Estudo de Impacte Ambiental da Central Solar
Fotovoltaica de Pegões

PEDIDO DE ELEMENTOS ADICIONAIS

Anexo 1 – Pedido de elementos adicionais formulado pela Comissão de Avaliação (CA) do EIA

Figura 2.2 - Representatividade das zonas prioritárias de produção (aptidão “boa” e “regular”) da área da região PROF-ALT para as espécies com maior expressão territorial nacional (Fonte: PROF – ALT, 2019)

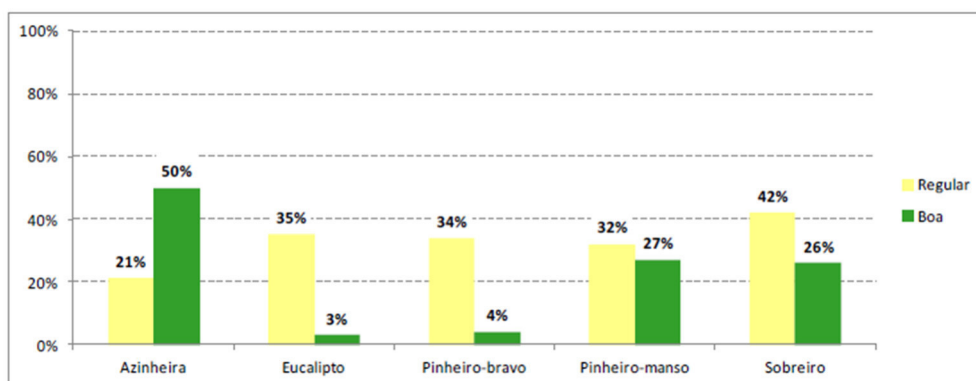
2.3.11. Apresentar a caracterização de outros recursos florestais, nomeadamente das plantas aromáticas e medicinais e o mel, avaliados eventuais impactes e apresentadas medidas de minimização em conformidade.

As plantas aromáticas e medicinais e o mel enquadram-se na categoria dos Produtos Não Lenhosos (PNL), utilizados ou comercializados para fins industriais ou outros. A exploração e comercialização destes produtos poderá proporcionar rendimentos complementares interessantes para os proprietários de áreas florestais embora a sua contribuição efetiva seja difícil de quantificar (PROF-ALT, 2019). O PROF-ALT adianta que as zonas prioritárias para o desenvolvimento dos produtos acima referidos correspondem às zonas de aptidão potencial classificadas como Boa e Regular para as espécies responsáveis pela produção em causa. No caso específico dos eucaliptais, que representam mais de 80% da área de estudo, a aptidão potencial é 35% regular e apenas 3% boa (vd., Figura 2.2).

Figura 2.3 – Áreas ardidas entre 1975 e 2021 (Fonte: ICNF)

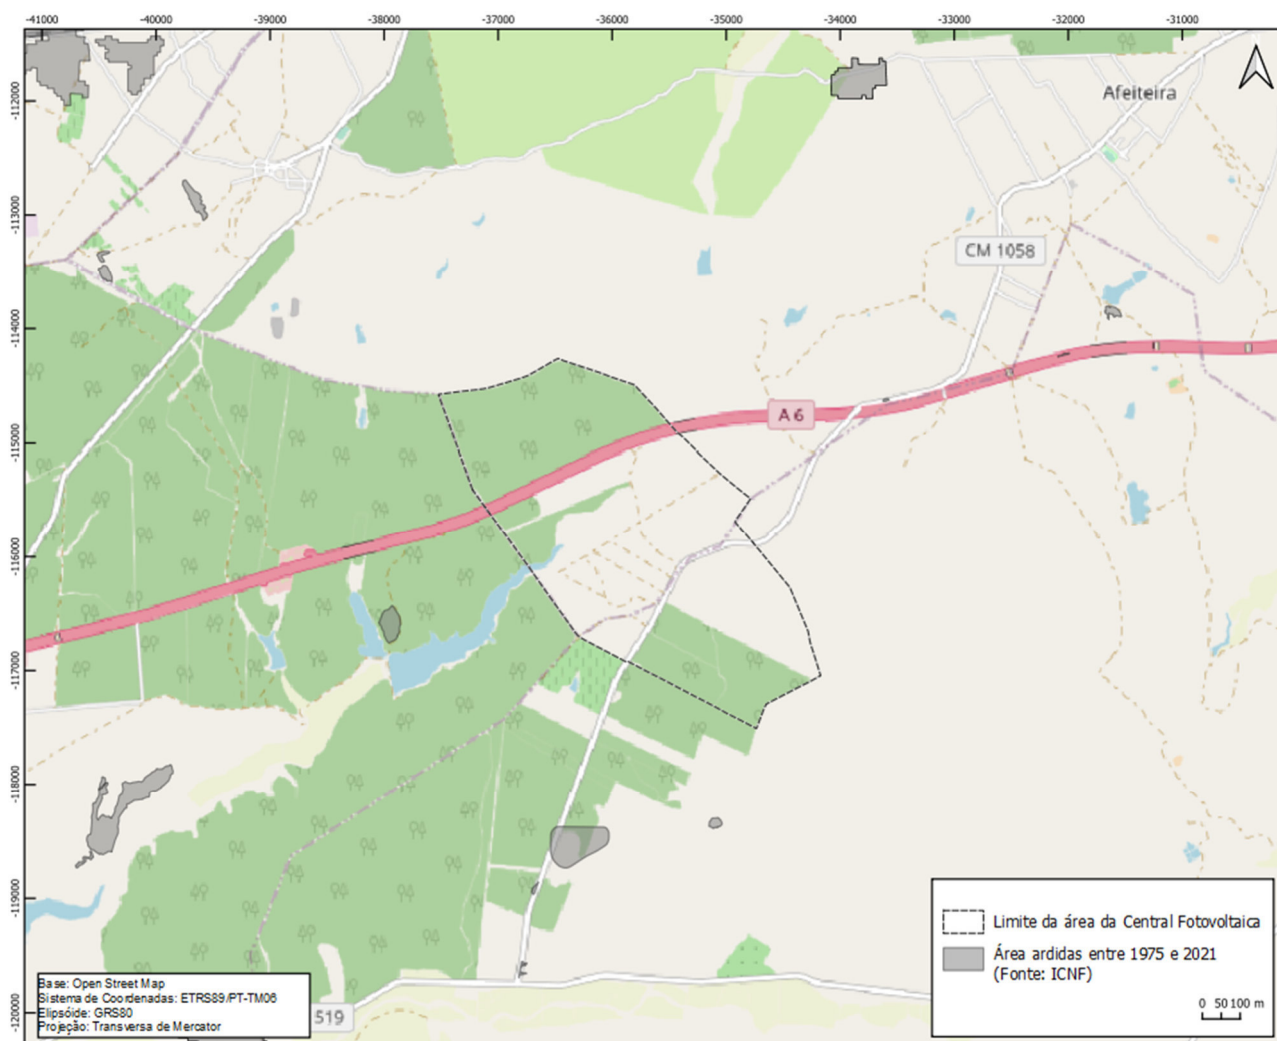
Devem ser identificados os povoamentos de sobreiro e azinheira percorridos por incêndio há menos de 25 anos, devendo ser indicado o ano do incêndio.

Tendo sido consultada a informação vetorial sobre os territórios de Portugal Continental ardidos entre 1975 e 2021, disponibilizada pelo Instituto de Conservação da Natureza e das Florestas, conclui-se que não ocorreram incêndios florestais na área de estudo e sua envolvente imediata de 1 km, há menos de 25 anos (vd., Figura 2.3).

Figura 2.4 – Limites espaciais dos povoamentos florestais de eucalipto na área da CSF de Pegões

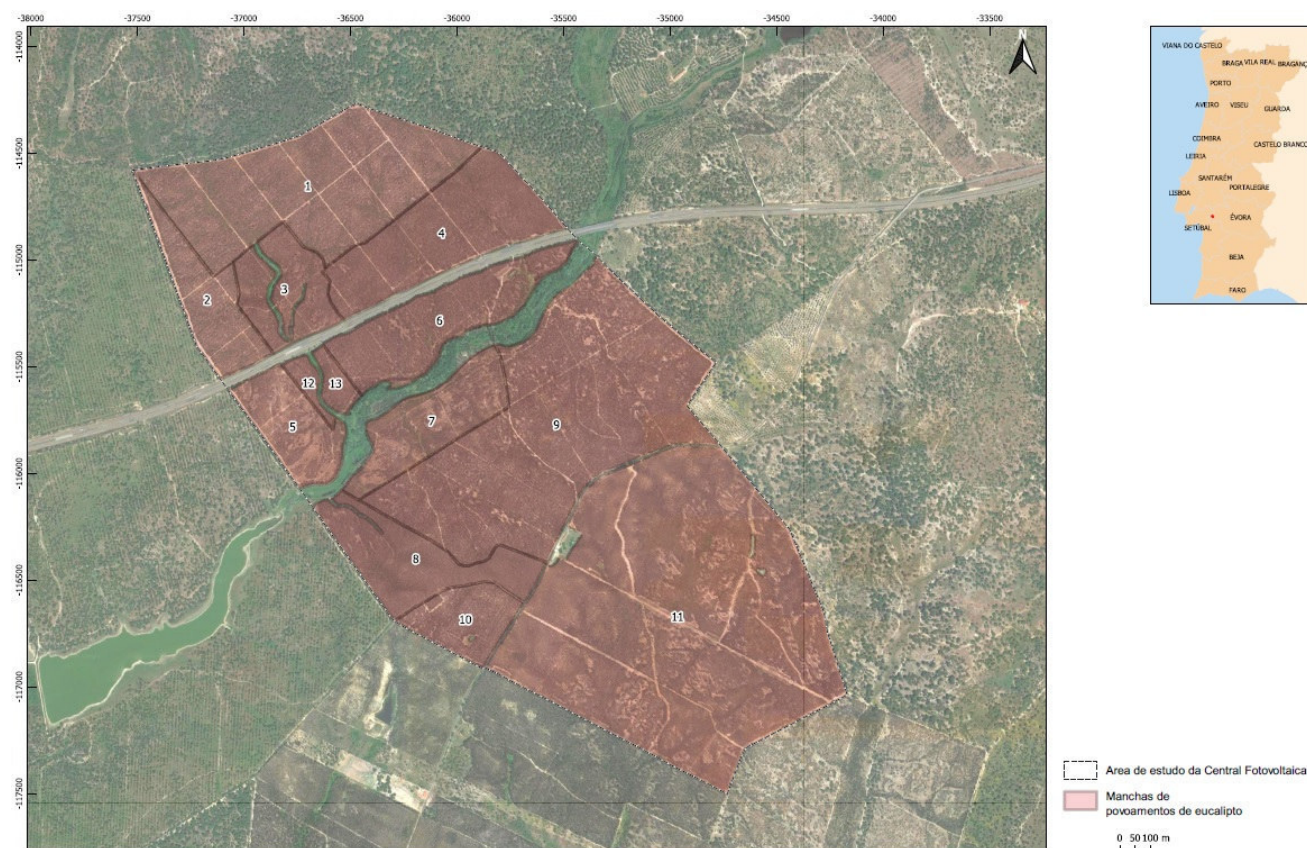
2.3.14. Identificar os povoamentos de Eucalipto (cortes prematuros).

Em setembro de 2022 foi efetuado um reconhecimento de campo com vista a obter informação atualizada sobre estado atual dos povoamentos de eucaliptos presentes na área de estudo. Salienta-se, no entanto, que a informação apresentada carece de confirmação por parte da entidade responsável pela exploração silvícola (Altri), uma vez que o que se apresenta de seguida é fruto de meras medições e observações diretas *in situ*, sendo os DAP medidos em campo e as idades determinadas por estimativa. De seguida apresenta-

se o Quadro 2.8 com a caracterização dos povoamentos florestais de eucalipto presentes na área da Central Fotovoltaica e a sua representação cartográfica apresentada na Figura 2.4.
